COMUNE DI SALA BOLOGNESE

VARIANTE AL POC CON VALENZA DI PUA
COMPARTO AC_2 (ex C1.8-B1)
FRAZIONE BAGNO DI PIANO, VIA PALAZZAZZO

INTEGRAZIONI RICHIESTE

**RELAZIONE INTEGRATIVA
COMPONENTI SUOLO ED ACQUE SUPERFICIALI**

Fig. 1: Planimetria del progetto urbanistico

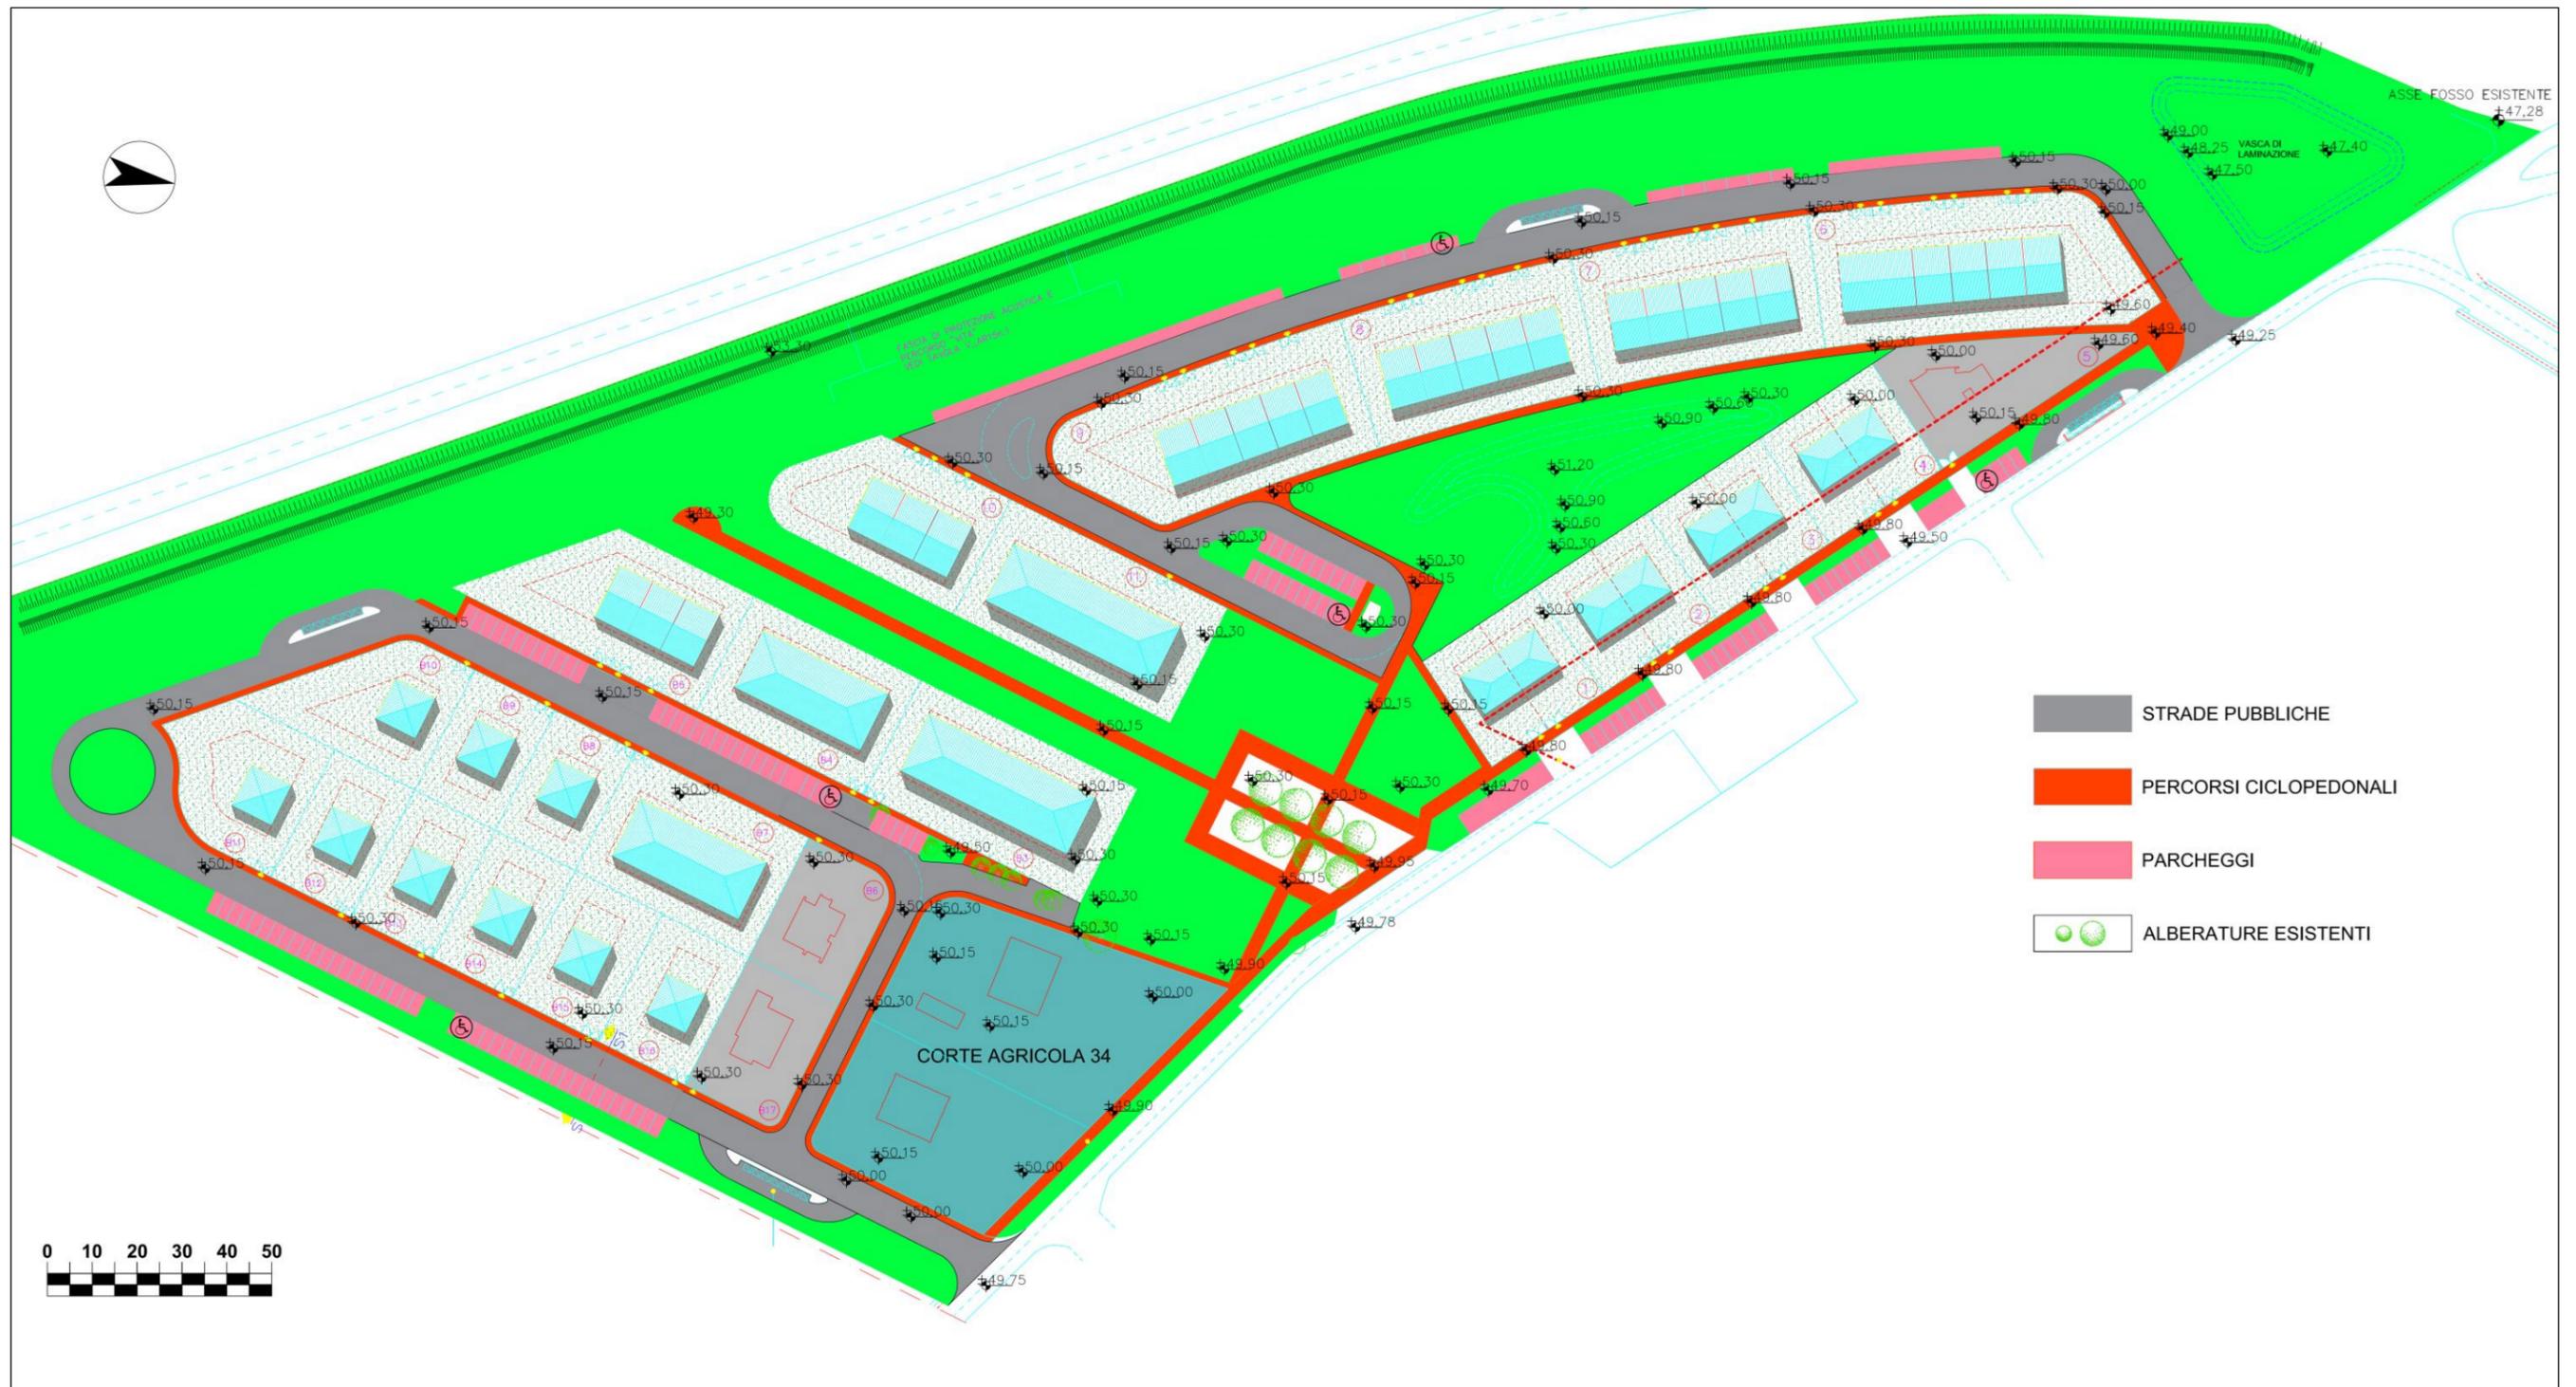
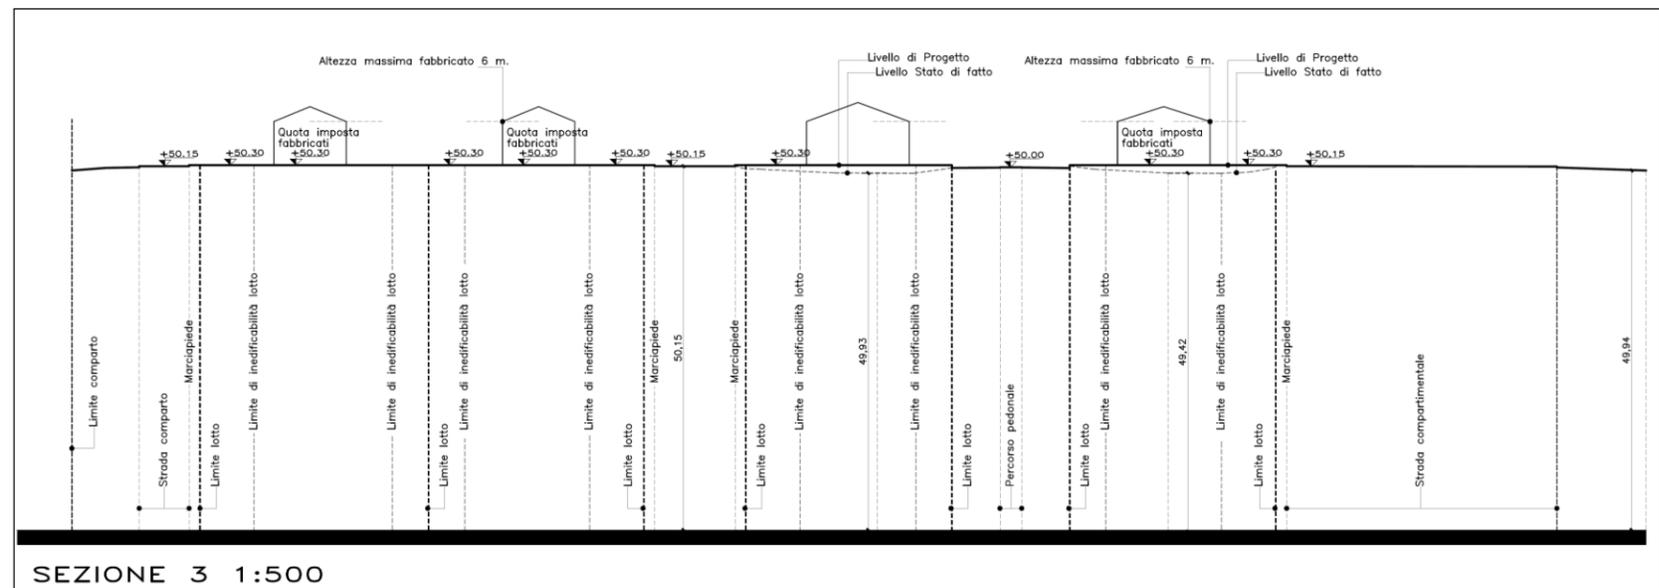
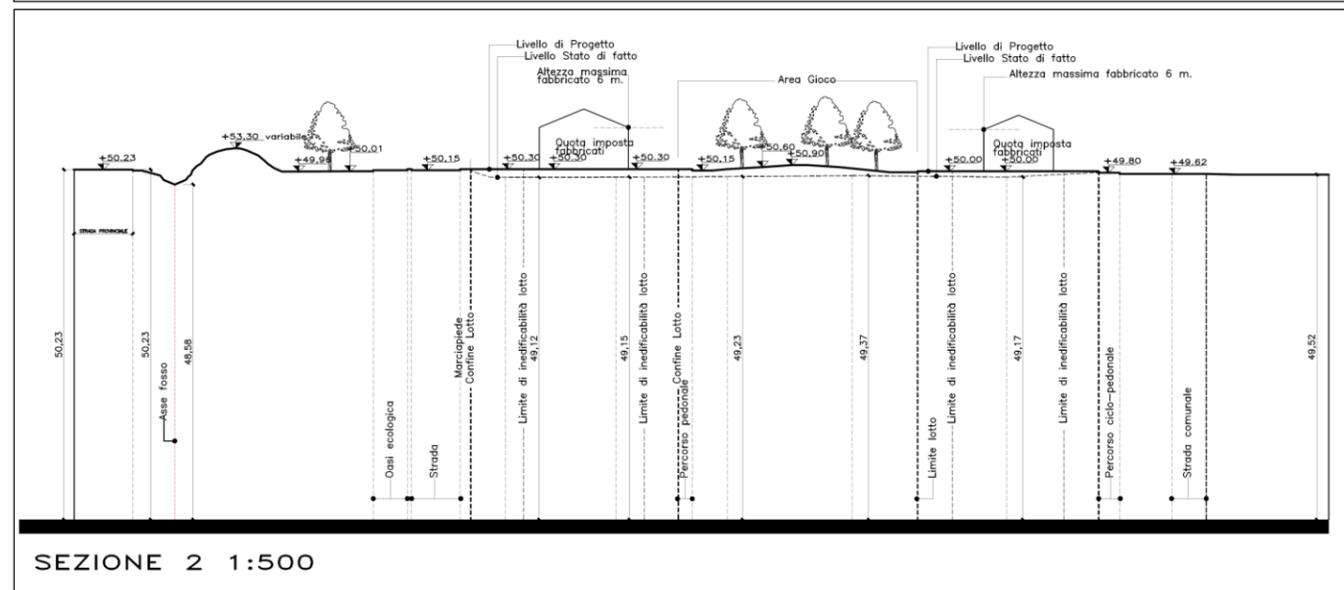
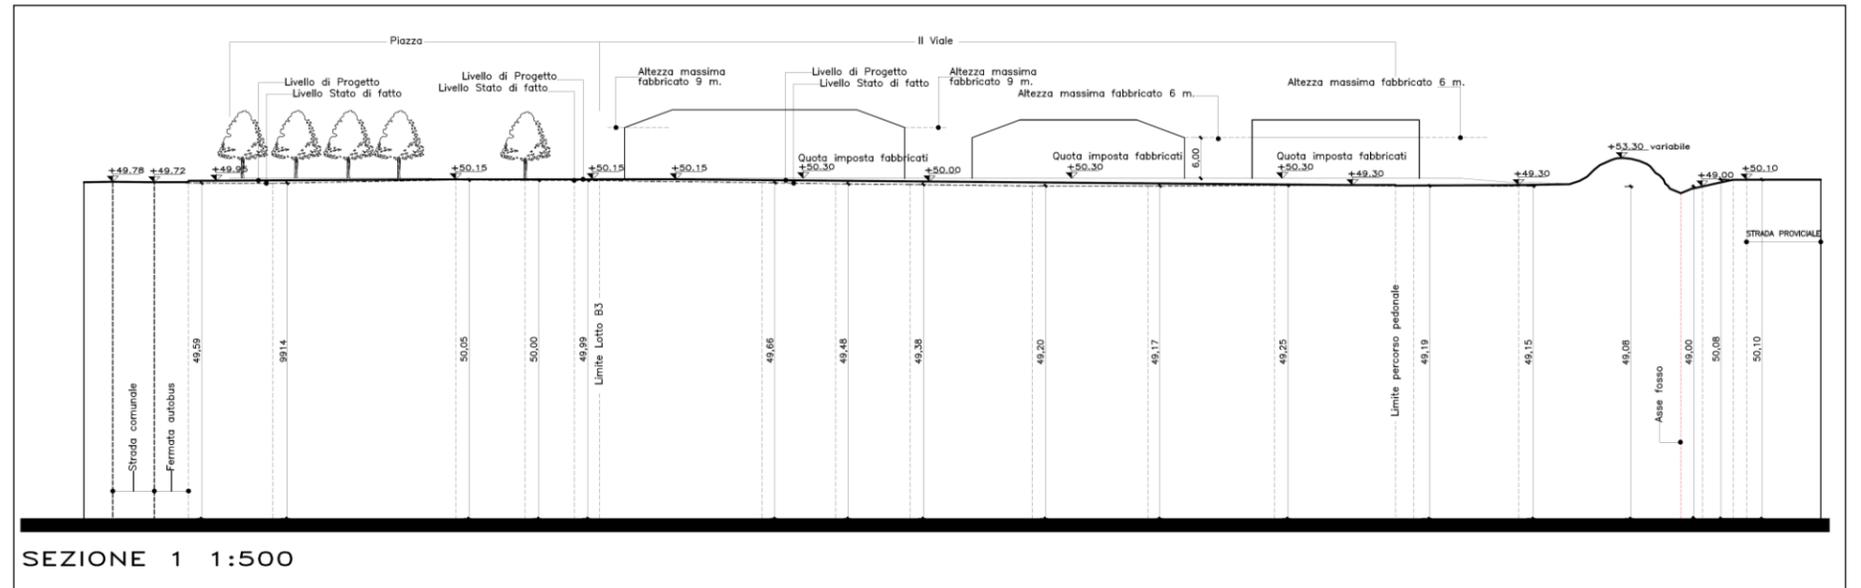
Per quanto riguarda l'adozione delle misure di riduzione del rischio vengono previste le seguenti: l'innalzamento del piano di calpestio, il divieto di interrati e l'abitabilità ai piani superiori al piano terra con previsione di scala interna; tuttavia, non è chiaro quale sarà questa quota né essa emerge dal confronto fra planimetria di progetto e planimetria dello stato di fatto dove al contrario le quote sono superiori a quelle riportate nello stato di progetto. Tutta l'area è soggetta a subsidenza quindi per il confronto delle quote rilevate a distanza di tempo le une dalle altre è necessario che sia materializzato un caposaldo di riferimento del comparto a cui siano sempre agganciati i rilievi.

A causa di un refuso, nell'elaborato AR08/f sono state riportate quote altimetriche di progetto errate. Nella documentazione integrativa si allega quindi l'elaborato AR08/f con le quote corrette. Si è inoltre riportato un Caposaldo esistente (a fianco di via Palazzazzo) per il controllo delle quote. In particolare si conferma che:

- a) tutte le strade di urbanizzazione sono poste alla quota relativa di 50,15 m, fatto salvo i tratti di raccordo con la via Palazzazzo esistente che ha quote più basse (da 49,75 a 49,25 m);
- b) tutti i percorsi ciclopedonali lungo detta viabilità sono situati alla quota di 50,30 m, fatta eccezione per quelli prospicienti via Palazzazzo, che sono posti alla quota di 49,80 m;
- c) la quota del terreno di tutti i lotti è imposta (al minimo) alla quota del marciapiede, pari a 50,30 m, fatti salvi quelli dei lotti da 1 a 5, prospicienti via Palazzazzo (già esistente), i quali sono posti alla quota di 50,00 m;
- d) per il rilievo della superficie territoriale dell'area in oggetto, si è proceduto partendo dai seguenti punti fiduciali:
